**AVIS RELATIF À LA PROTECTION
CONTRE LES EVENTUELS EFFETS NOCIFS ET NUISANCES
PROVOQUÉS PAR LES RAYONNEMENTS NON IONISANTS
GÉNÉRÉS PAR DES ANTENNES ÉMETTRICES STATIONNAIRES**

Commune : HAMOIS - Exploitant : PROXIMUS

Référence exploitant : 83SCA_00

Rapport n° 402 / 2024

Figure 1 : Vue en plan des lieux de séjour et des points de contrôle

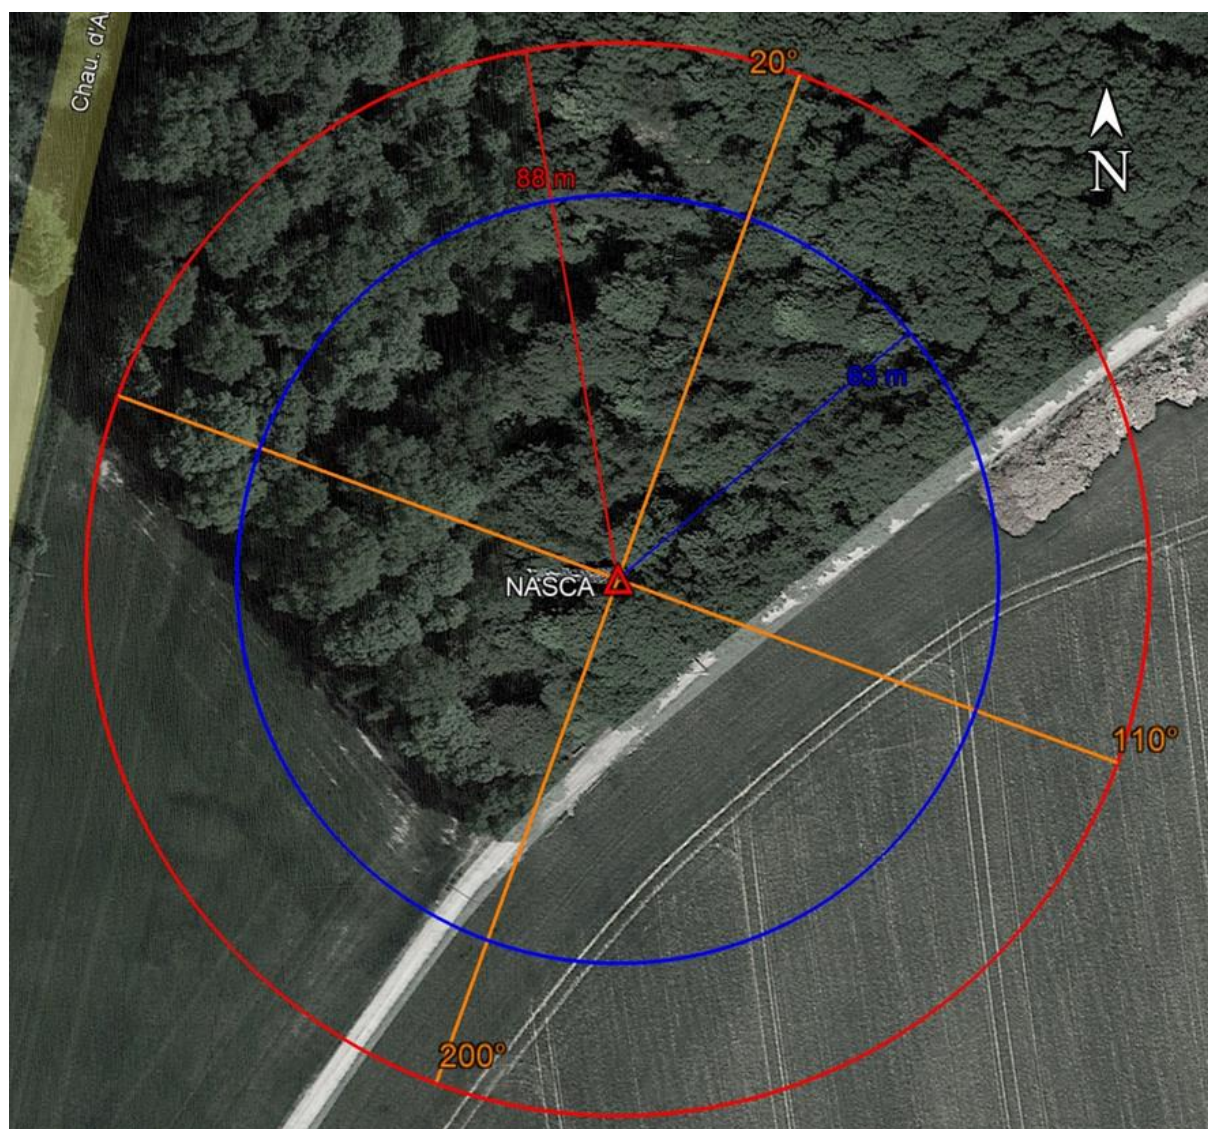
En ce qui concerne les antennes de l'installation mentionnées dans le tableau 1, la distance maximale à laquelle la limite pourrait être atteinte, à l'extérieur, est égale à 87,0 m. S'il n'y a pas de LS à une distance inférieure, les antennes respectent forcément la limite d'immission.

Dans le cas des LS situés à l'intérieur des bâtiments, une atténuation d'obstacle est prise en compte et il en résulte que la distance maximale à laquelle la limite pourrait être atteinte se réduit à 61,6 m.

Figure 2 : Vue en plan des installations d'antennes dans un rayon de 300 mètres autour de l'installation faisant l'objet de la demande d'avis

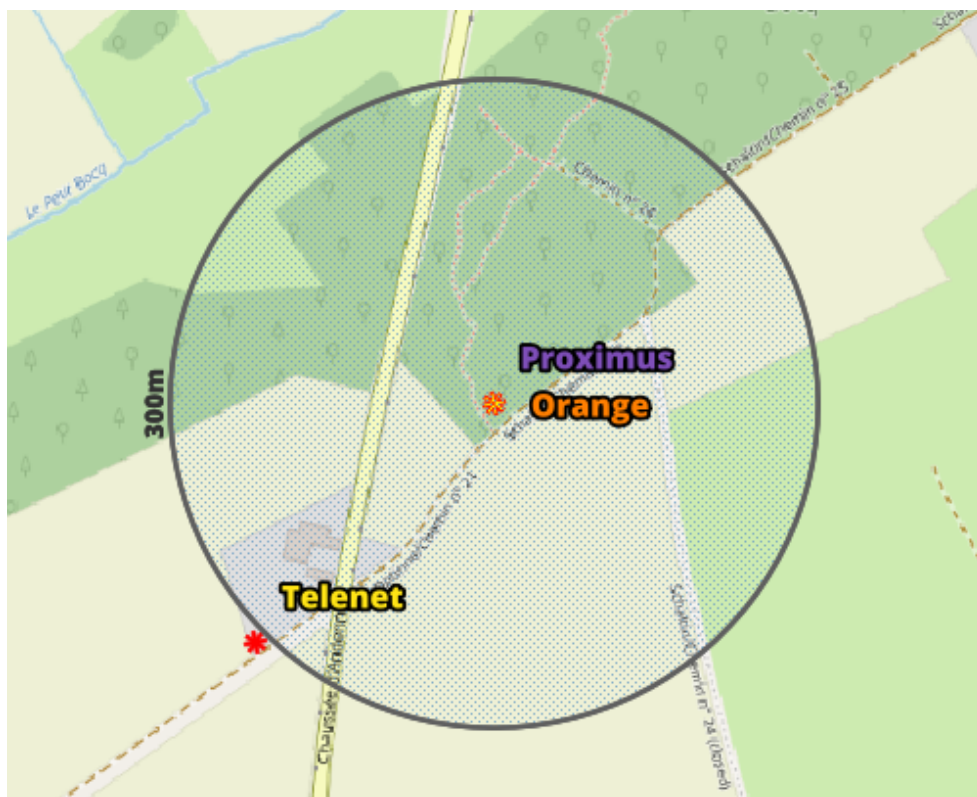
Compte tenu du nombre d'installations localisées dans la figure 2, il apparaît que l'intensité du rayonnement électromagnétique généré, dans les lieux de séjour situés à proximité de l'installation référencée dans le paragraphe 2, par l'ensemble des antennes émettrices stationnaires de l'ensemble des exploitants du même site d'antennes émettrices stationnaires respecte la limite fixée à l'article 4, § 2 du décret.
